AVIS DE L'AUTORITÉ ENVIRONNEMENTALE

concernant le projet d'augmentation de la capacité de production des
établissements KERMENÉ à COLLINÉE et SAINT-JACUT-DU-MENÉ (22)

– dossier reçu le 13 juillet 2012 –

**Emplacement des différents points de prélèvement et de rejet dans les cours d'eau environnants
(sur la base des cartes présentées en pages 2-38 et 4-6)**

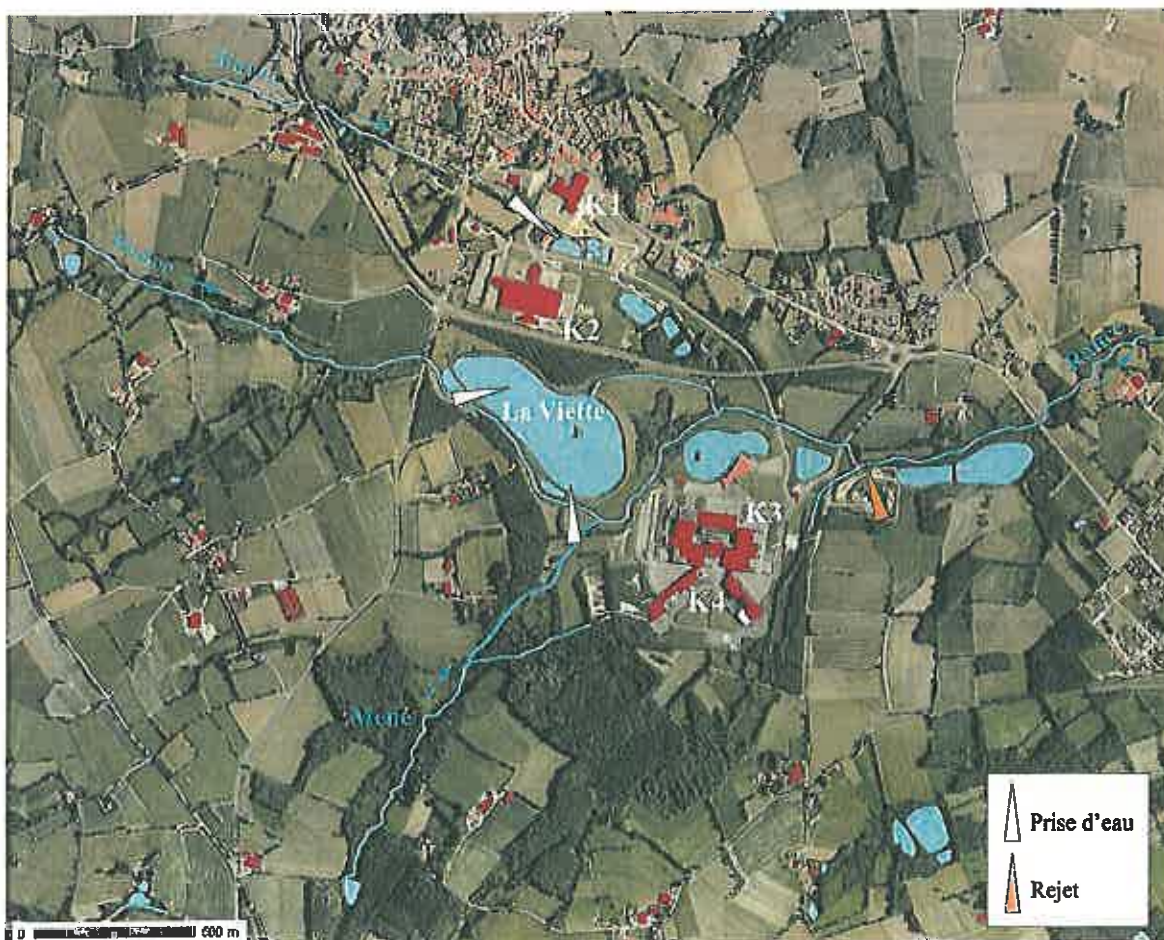
Du fait de ces mesures, la quantité d'eaux usées produites par l'installation a diminué aussi, de plus de 2 000 m³/j en 2007 à environ 1 500 m³/j en 2011. Les eaux usées, après épuration, sont rejetées dans la Rance à l'aval du confluent des trois ruisseaux, en partie Est du site. En période d'étiage, de façon à limiter le débit rejeté au ruisseau, une fraction des eaux usées épurées est utilisée pour l'arrosage des espaces verts sur le site. Un volume de 35 000 m³ a été consacré à cet usage en 2011, soit un quinzième du volume total produit.
